710 - INSP
ISO/IEC 17020
Origineel verslag

Controlebezoek - Periodiek [Hfst 6.5]

Verslagnummer: 5/14012026/55062/63218/1

Inspectie adres: Hovestraat 94, 2370 Arendonk
(België)

Elektrisch bord

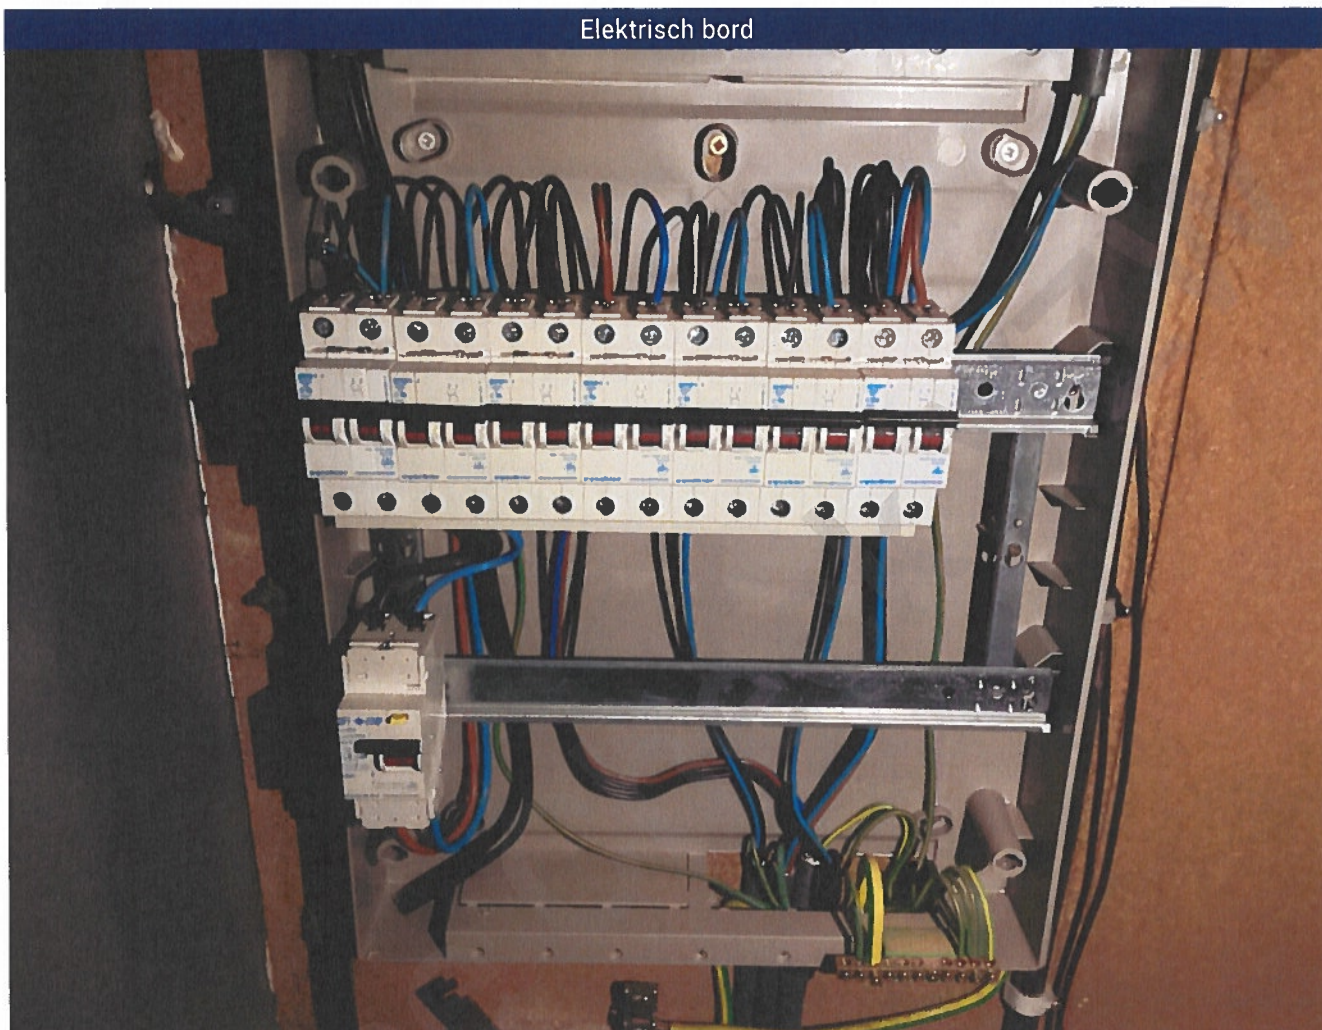
- Het eendraadschema en situatieplan zijn niet aanwezig. - oAfd 3.1.2.1
- Er ontbreken afdekplaatjes in het elektrisch bord. - Afd 5.2.6; oAfd 4.2.2.3
- De installatie is niet aangevuld met een differentieelstroombeschermingsinrichting met hoge of zeer hoge gevoeligheid, - oAfd 4.2.4.3
- De isolatieweerstand van de installatie is onvoldoende. - oAfd 6.4.5.1
